# Avis de la Mission régionale d'autorité environnementale de la région Nouvelle-Aquitaine sur le projet d'extension du parc du Futuroscope à Chasseneuil-du-Poitou (86)

n°MRAe 2021APNA150

dossier P-2021-11786

Schéma de principe de la circulation de l'eau au sein du projet – extraits étude d'impact page 70

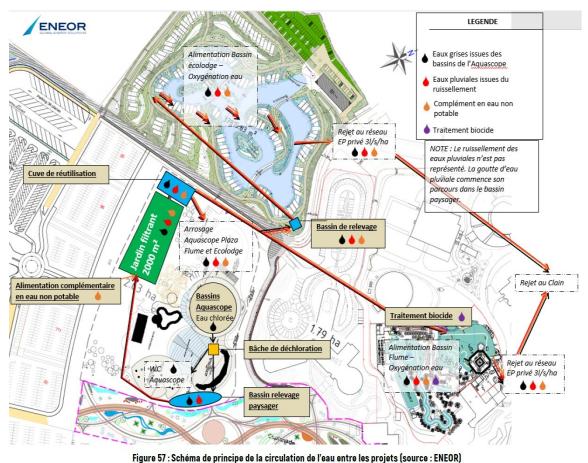
La MRAe considère que les données et les hypothèses ayant permis de modéliser la gestion de l'eau sur le site mériteraient a minima d'être détaillées en annexe.

Cartographie des incidences du projet sur les enjeux flore – extraits étude d'impact page 276

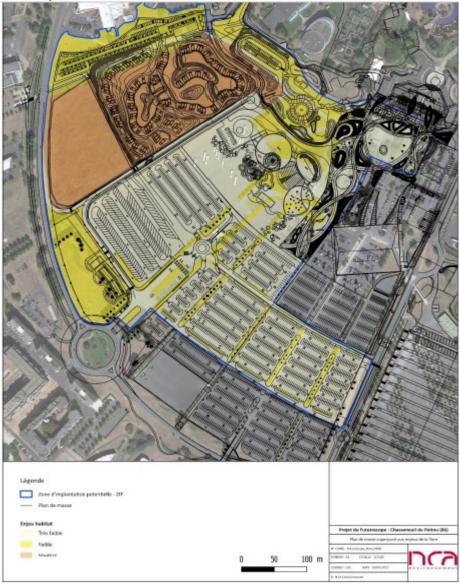
- Il parait difficile de considérer une équivalence écologique et fonctionnelle entre l'aménagement du projet Ecolodgee et la friche graminéenne initiale. Le décalage temporel entre impact et fonctionnalité des habitats nouvellement créés est également à considérer, ainsi que le maintien des fonctionnalités écologiques originelles des 1,73 ha de la friche graminéenne évitée.

La MRAe relève que les mesures d'aménagement des espaces verts et des différents gîtes créés ne peuvent être considérés comme des mesures compensatoires à la destruction de la friche graminéenne. Le dossier conclut explicitement que le projet ne nécessite pas de dérogation au titre des habitats et espèces protégées. En l'état, il paraît difficile de considérer une équivalence biologique et fonctionnelle entre la destruction de plus de 3 ha d'un seul tenant de la friche à graminée et des alignements d'arbres (habitats notamment de la linotte mélodieuse et du chardonneret élégant, espèces protégées) avec la composition végétale et la structuration spatiale des espaces verts et des gîtes qui seront créés. La justification d'un impact résiduel faible apparaît insuffisamment démontrée.

En l'état, la MRAe recommande que des mesures compensatoires proportionnées aux impacts fassent l'objet de compléments.
